Determinazione dirigenziale	n. DET-AMB-2022-4709 del 16/09/2022
Oggetto	094-1° modifica non sostanziale
Proposta	n. PDET-AMB-2022-4940 del 16/09/2022
Struttura adottante	Servizio Autorizzazioni e Concessioni di Modena
Dirigente adottante	ANNA MARIA MANZIERI

OGGETTO: D.LGS. 152/06 PARTE SECONDA – L.R. 21/04. DITTA **PANARIAGROUP INDUSTRIE CERAMICHE S.P.A.**, INSTALLAZIONE CHE EFFETTUA ATTIVITÀ DI FABBRICAZIONE DI PRODOTTI CERAMICI MEDIANTE COTTURA, SITA IN VIA PANARIA BASSA, N.22/A, IN COMUNE DI FINALE EMILIA (MO). (RIF. INT. 94/01865640369)

MODIFICA NON SOSTANZIALE AUTORIZZAZIONE INTEGRATA AMBIENTALE.

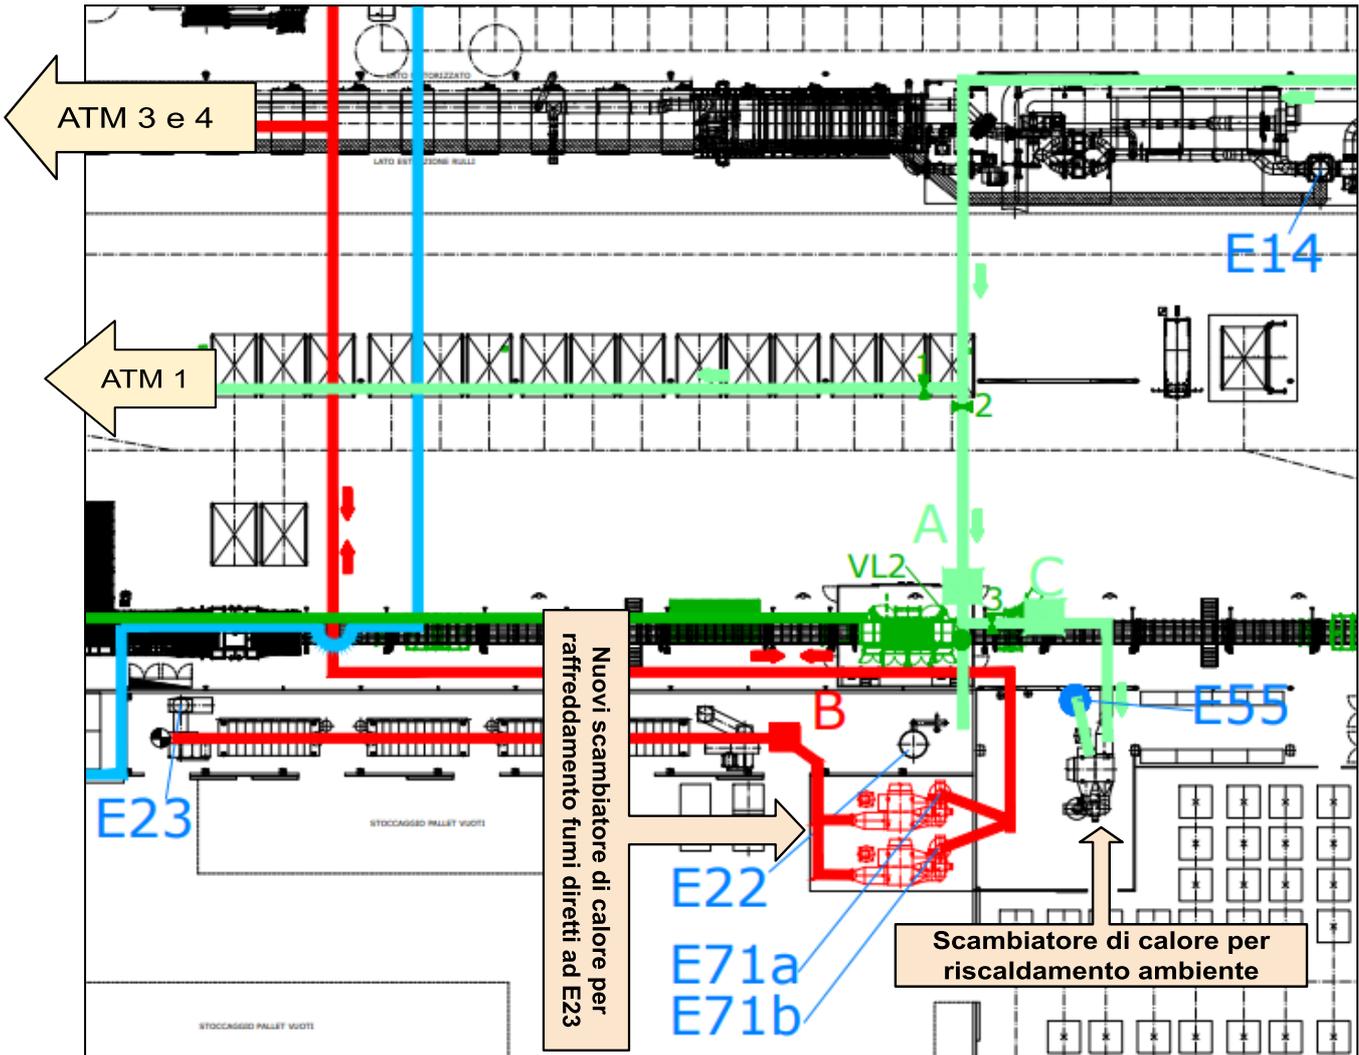
infine, si prende atto delle precisazioni fatte dal gestore in merito al sistema di recupero fumi e raffreddamento fumi e relative valvole e bocchettoni di prelievo; la sezione descrittiva C2.1.1. sarà aggiornata, così come la figura relativa all'estratto di dettaglio dei percorsi dei recuperi effettuati;

- a) al capitolo descrittivo **C2.1.1 “emissioni in atmosfera” dell’Allegato I** dell’AIA sono apportate le seguenti modifiche:
- si sottolinea che il normale funzionamento del sistema di recupero è a valvola VL2 “chiusa”, infatti, tale valvola si apre solo in caso di carenza di volumi di fumi e che al filtro E23 non è mai convogliata solo aria di raffreddamento, sempre fumi o una miscela di aria e fumi, se questi ultimi non hanno un volume sufficiente;
 - viene aggiornata la figura relativa all’estratto di dettaglio della porzione associata ai percorsi dei recuperi effettuati, alla posizione delle valvole e dei vari bocchettoni di prelievo (sigle e numeri), come di seguito illustrato.
